Revisión y Aprobación del Plan de Inversiones en Transmisión para el Área de Demanda 6

Periodo 2025-2029

Lima, junio 2024

Gráfico 6.9
Configuración propuesta de SET La Mar y Enlaces

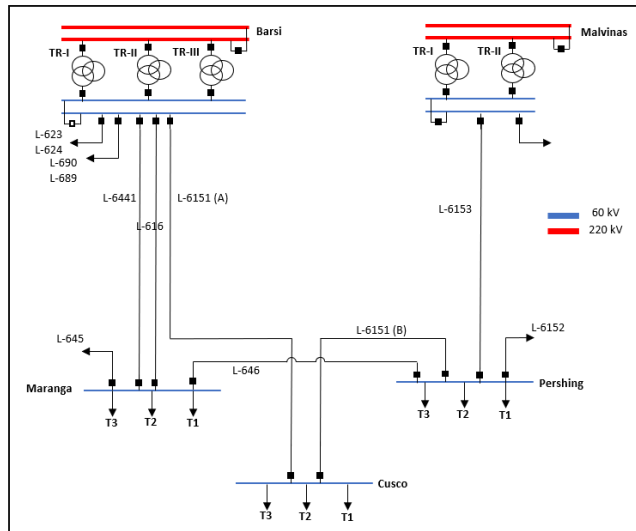
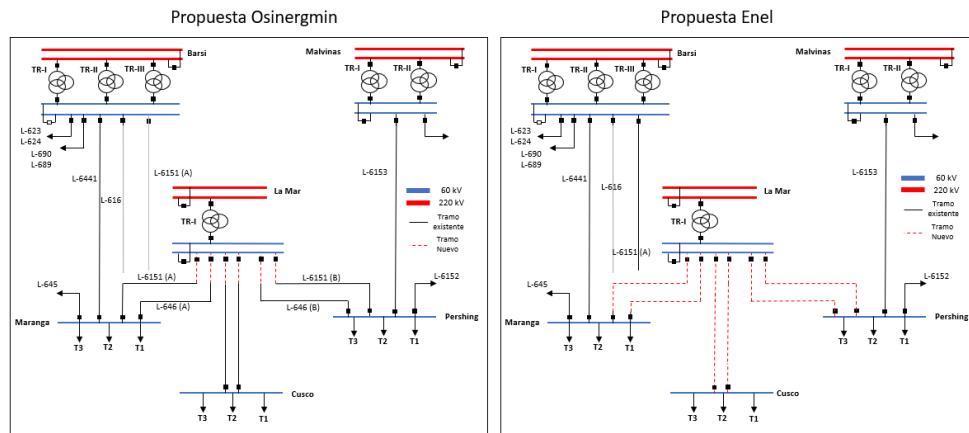
Considerando lo indicado en los párrafos precedentes, resulta necesario plantear un nuevo punto de inyección en 220 kV en la zona de Lima Norte. La nueva SET La Mar y su conexión en 220 kV (desde la Derivación de la Línea en 220 kV Barsi – Malvinas aprobada en el Plan de Inversiones 2021-2025), planteada por ENEL, se considera un proyecto que soluciona la problemática identificada; sin embargo, se debe considerar que el planteamiento de conexión en 60 kV (1ra y 2da etapa) propuesto por ENEL puede ser optimizado, aprovechando mejor las instalaciones existentes (una redistribución de demanda en los puntos en 220 kV). En consecuencia, se presenta la siguiente evaluación de alternativas:

En relación a la SET La Mar, cabe señalar que bajo la Alternativa 1 se permite un mejor aprovechamiento de esa SET, debido a que en el año 2028 se observó una cargabilidad de 53%, mientras que con la Alternativa 2 en el año 2029 se presenta una cargabilidad de 36%.

Vista de Planta de SET Canto Grande – Posible ubicación del Transformador 40 MVA (en lugar del Transformador inoperativo)

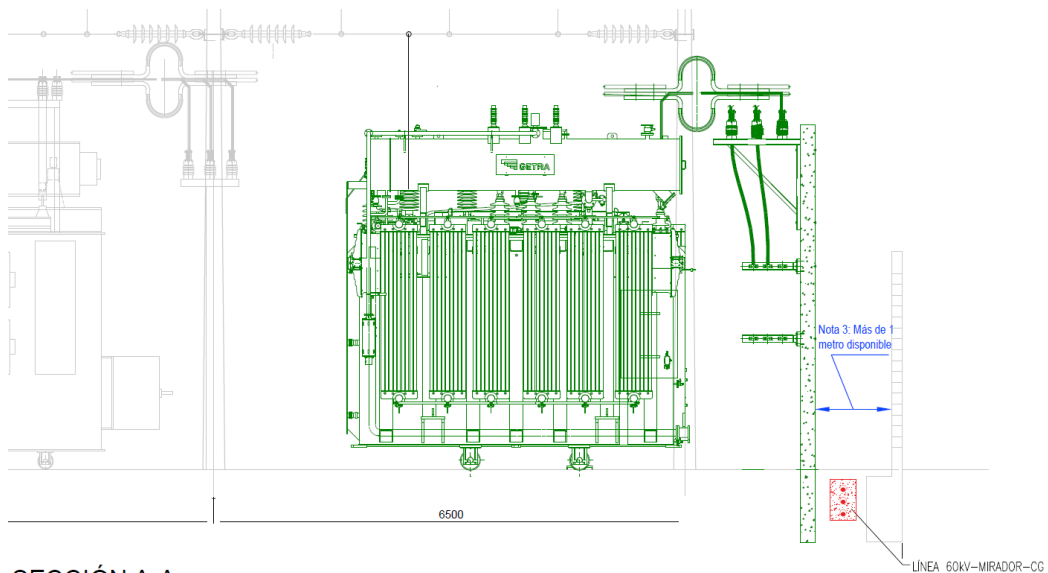
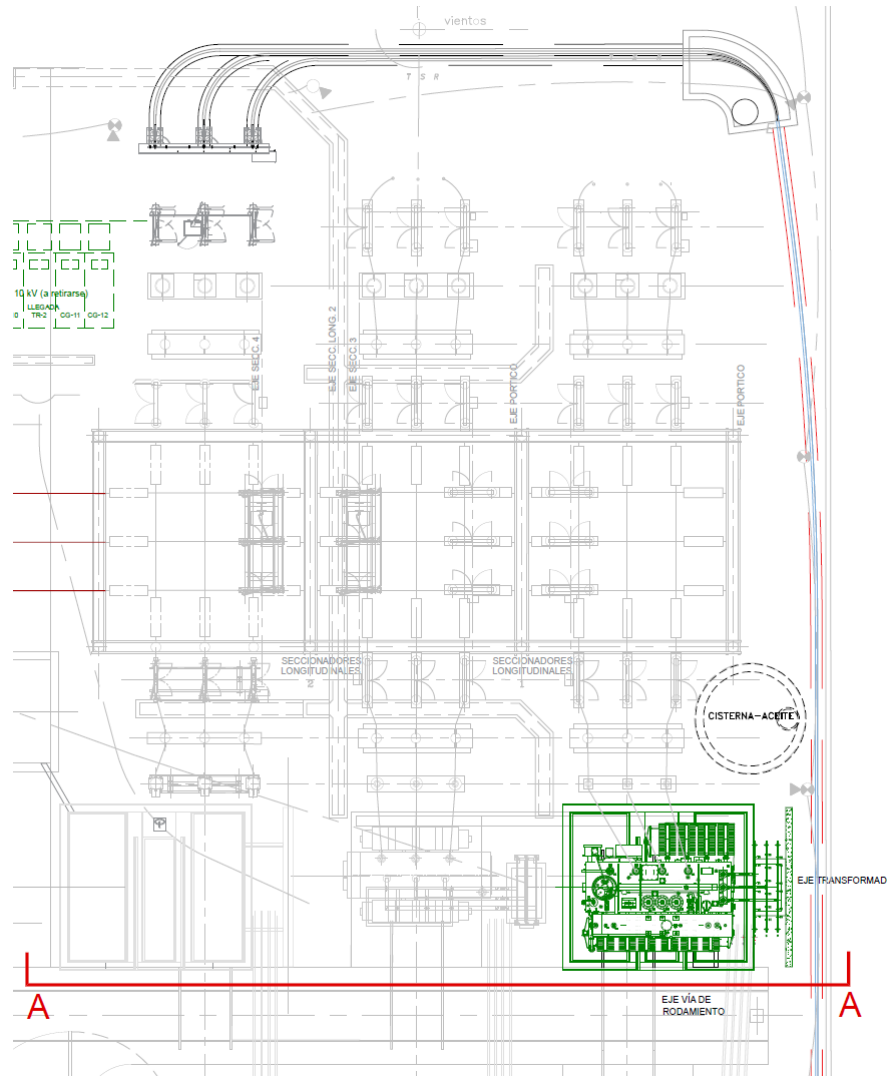
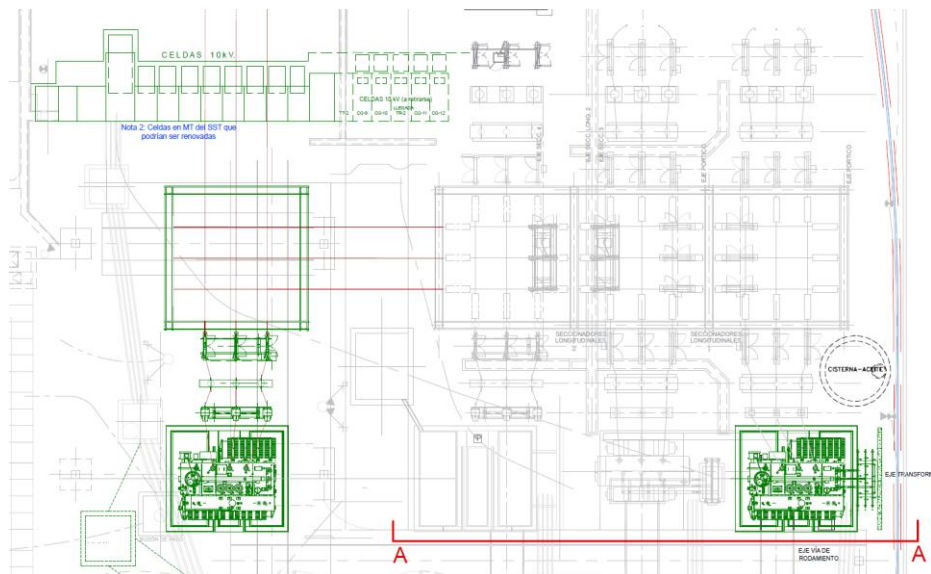
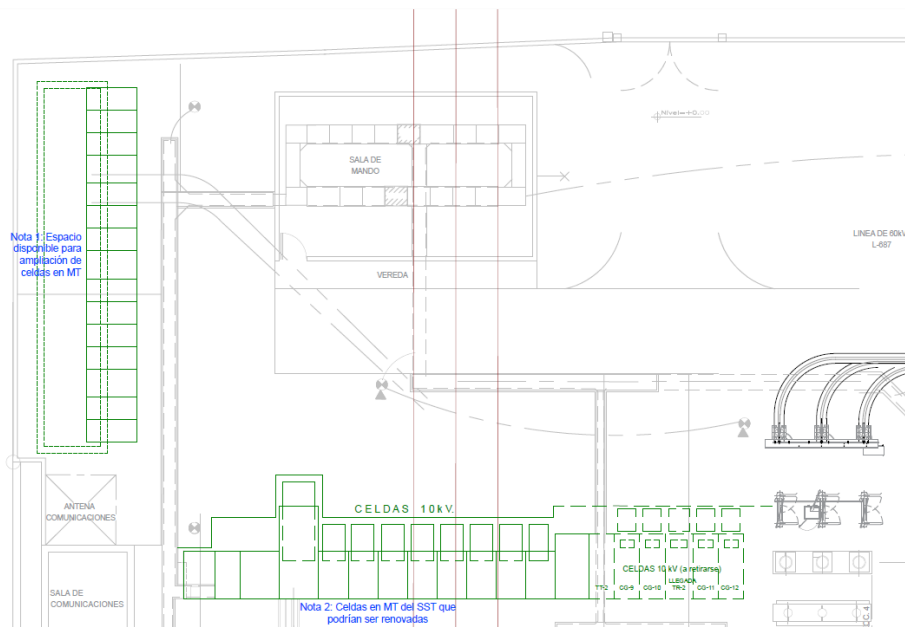
- No es posible ampliar la SET Canto Grande, debido a que el diseño inicial fue para dos transformadores de 25 MVA, dos líneas 60 kV, 12 alimentadores 10 kV y esta SET ya fue ampliada y modificada hasta con 3 transformadores de 25 MVA, aprovechándose al máximo el espacio de la SET. Esta SET Canto Grande desde 1985 hasta el 2009 ha sido modificada de acuerdo con los planos adjuntos en el Anexo H.
- No es posible reemplazar el transformador TR1 – 60/10 kV, 25 x 40 MVA, debido a que no se dispone del espacio suficiente para las obras civiles y que no cumple las distancias mínimas de seguridad respecto a los cimientos de la pared de la subestación y a la línea en 60 kV (LT-6743) por la reducción de espacios.

Como bien describe ENEL, la subestación ha ido cambiando en función al requerimiento de la demanda, es así como actualmente se encuentra alimentado por 3 líneas en 60 kV y tiene 3 Transformadores con capacidades de 25, 25 y 40 MVA. Es importante precisar que estas ampliaciones y adecuaciones fueron dadas en función a unas condiciones existentes y soluciones que desde el punto de vista de ingeniería iban resolviendo un problemática o dificultad según se presentaba, estas mejoras y adecuaciones sirven como sustento para la viabilidad técnicas de la ampliación que ahora ENEL manifiesta inviable.

Como se puede apreciar, en las vistas anteriores, el Transformador de 40 MVA no tiene mayores inconvenientes para implementarse en reemplazo del Transformador de 25 MVA, asimismo no genera una interferencia con la entrada de Línea 60 kV Mirador – Canto Grande.

Finalmente, también se muestra la zona para una posible ampliación de celdas MT, incluso con este nueva zona de celdas se liberan espacios y se renuevan las celdas SST cuando la empresa lo vea conveniente. Esta renovación y reubicación de celdas permite dejar libres espacios para cualquier ampliación o adecuación en AT, en caso se requiera.

Por lo expuesto, utilizando la misma información enviada con la empresa, se contrasta la posibilidad de ampliación de la SET Canto Grande.

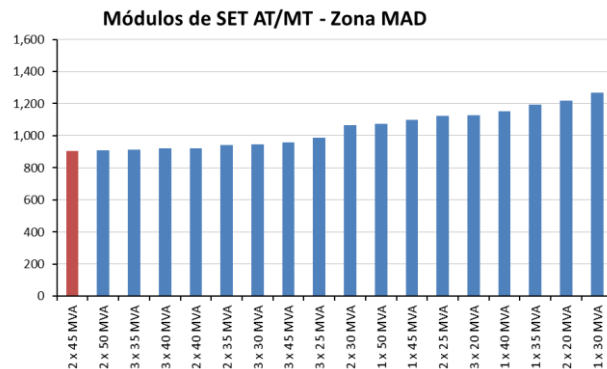
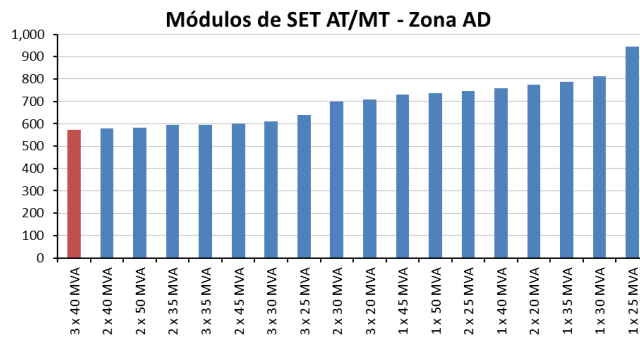
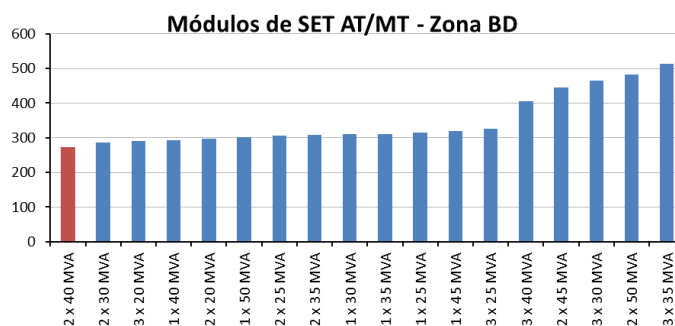
Al respecto, tal y como indica ENEL son dos condiciones que se consideran para la incorporación de capacidad de transformación: (i) posibilidad física de ampliar la capacidad de transformación y (ii) capacidad óptima; condiciones que están regidas por el criterio de eficiencia económica (mínimo costo) como lo estipula la Ley de Concesiones Eléctricas.

En relación a (i) se ha evidenciado que ENEL no ha planteado la redistribución adecuada de cargas en cada transformador, tampoco ha demostrado la imposibilidad de ampliar la capacidad de la SET Canto Grande mediante el reemplazo de uno de los Transformador de 25 x uno de 40 MVA.

En relación a (ii), de la revisión del archivo "Enel PIT 2025-2029 - Análisis de Alternativas y Módulos v2.xls" donde ENEL sustenta su cálculo de capacidad óptima de subestación por

La capacidad óptima en MAD es de 3x40 MVA, no se considera 2x45 MVA debido a que el transformador óptimo de ENEL es de 40 MVA.

ENEL), las capacidades óptimas para las zonas de MAD, AD y BD corresponden a 2x45 MVA, 3x40 MVA y 2x40 MVA respectivamente.

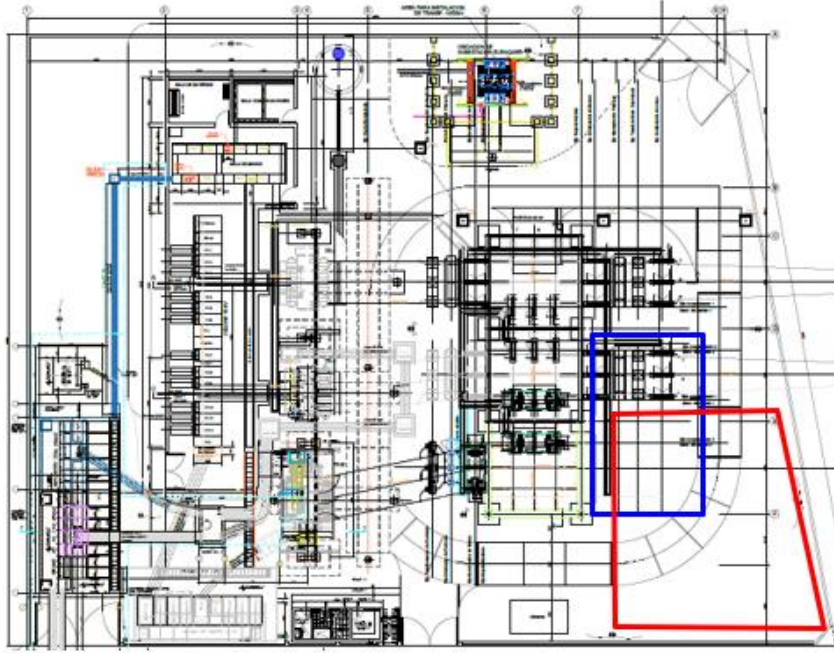
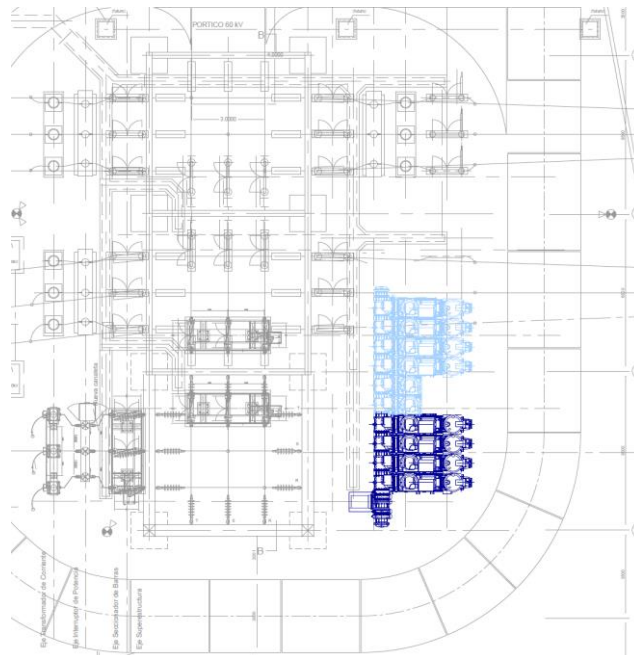
Por las razones expuestas, la construcción de la Alternativa 2, LT 60 kV Deriv. Chillón - Naranjal a Huandoy es factible y puede resolverse la problemática de la sobrecarga en la zona de influencia del proyecto.

La propuesta de ampliación de la SET Caudivilla no involucraba intervenir las zonas que ENEL ha planteado en sus Opiniones y Sugerencias, si bien si es correcto que no se incluyó la celda de acople longitudinal, no se ha presentado detalladamente la no viabilidad de inclusión de celdas GIS en otras ubicaciones como fue la lógica de aprobación de la etapa de PREPUBLICACIÓN, a continuación, se plantea las zonas antes referidas:

La zona roja involucra la intervención de los espacios 1) de la celda AIS 60 kV futura, 2) el cuarto de circunferencia de vía de acceso y 3) la zona libre de la esquina inferior derecha de la SET, la cuales integran un espacio total para la implementación de un edificio GIS similar a la SET Filadelfia, incluso de acuerdo a la conveniencia de la empresa, se puede utilizar la zona azul para implementar una bahía GIS en 60 kV tipo exterior (ver imagen siguiente) sin mayores complicaciones, evidenciando así la factibilidad de reconvertir la SET existente a tipo GIS en un corto o mediano plazo de ser requerido. Debe tenerse en cuenta que, Caudivilla está ubicada en el centro de carga en 60 kV por lo que a futuro resulta razonable tener más de 3 entradas para líneas en 60 kV.

Es importante precisar que, si en caso es requerido la reconfiguración AIS a GIS, el segundo espacio de celda AIS en 60kV puede utilizarse dado que se tiene cubierta una posible contingencia de N-1 para la SET Caudivilla y así no se tenga afectación en el suministro eléctrico.

Sin perjuicio de lo anterior, en función al análisis eléctrico y a la mejora de configuración de líneas, se ha evaluado la conveniencia de dar de baja a la línea Caudivilla-Comas en lo que corresponde al SST, la cual no tiene un aporte importante en las condiciones normales de operación. En ese sentido, y evidenciando la posibilidad futura de la ampliación en GIS, se ha visto conveniente solo aprobar una celda en 60kV para la derivación propuesta la LT Huarangal-Comas, en vista que la celda de línea de la LT Comas-Caudivilla quedará libre siendo más que suficiente para la alimentación en operación normal y contingencia de la SET Caudivilla. Cabe precisar que, en el futuro se deberá evaluar la conveniencia de mantener también la Línea Caudivilla – Huandoy.

Estos dos proyectos se denominarán conjuntamente “Alternativa 01”, tal como se muestra en el siguiente esquema.

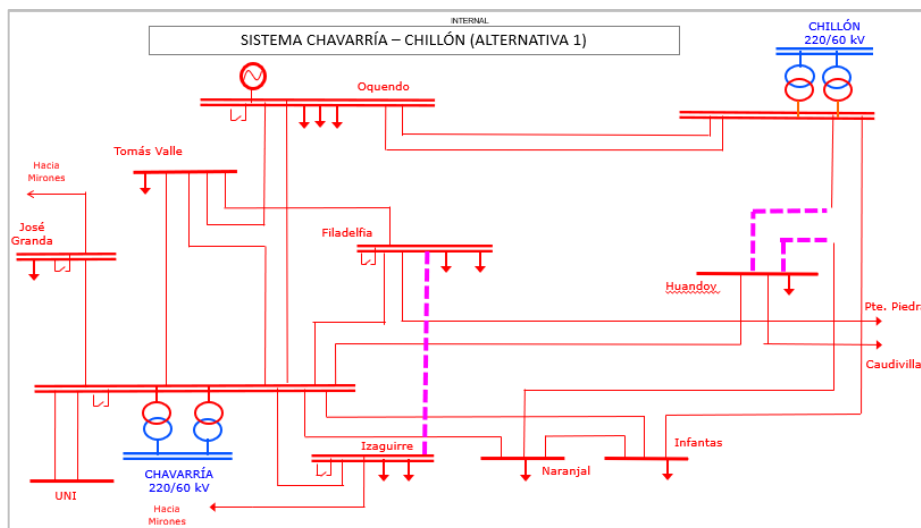
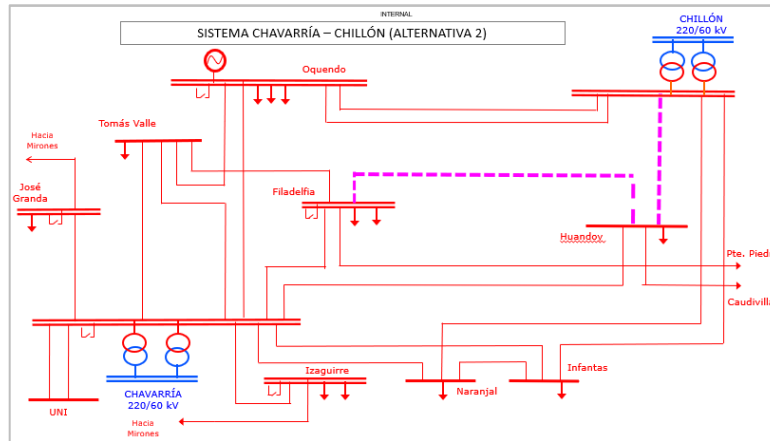
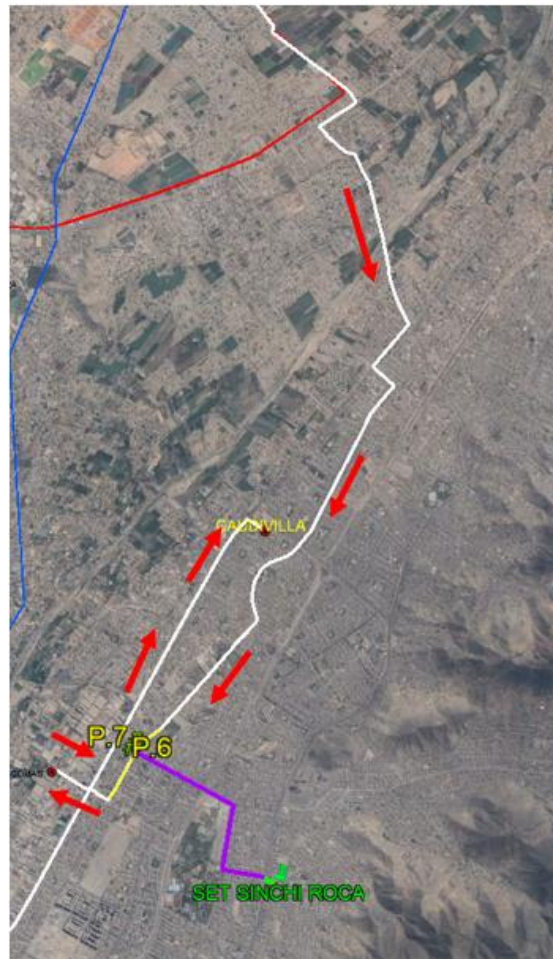
En la propuesta final del PIT 2025 – 2029 (Nov 2023) ENEL propuso:

- Nueva línea Izaguirre – Filadelfia para solucionar la sobrecarga Chavarría – Filadelfia. (Analizado en el ítem 6.2)
- Nueva línea Chillón - Naranjal derivación a Huandoy para solucionar la sobrecarga de la línea Chavarría – Huandoy. (Analizado en el ítem 6.3)

Por las razones expuestas, ENEL solicita la aprobación de la Alternativa 2 del presente ítem, debido a que brinda una mayor fortaleza al sistema eléctrico en comparación con los propuestos en la alternativa 01.

En relación a los nuevos proyectos de líneas 60 kV presentados por ENEL en la presente etapa, se debe tener en cuenta que la evaluación realizada en la PREPUBLICACIÓN consideró el criterio de mínimo costo en el horizonte de 10 años según lo estipulado en la NORMA TARIFAS. Sin perjuicio de lo anterior, en función a la actualización de la demanda se procedió a reevaluar las alternativas de solución, considerando esta vez lo planteado por ENEL, aun cuando no se presentó el debido sustento o la reevaluación sustentada con archivos de cálculo debidamente trazables.

En función a la evaluación eléctrica realizada y habiendo demostrado la viabilidad de cada alternativa se menciona lo siguiente:
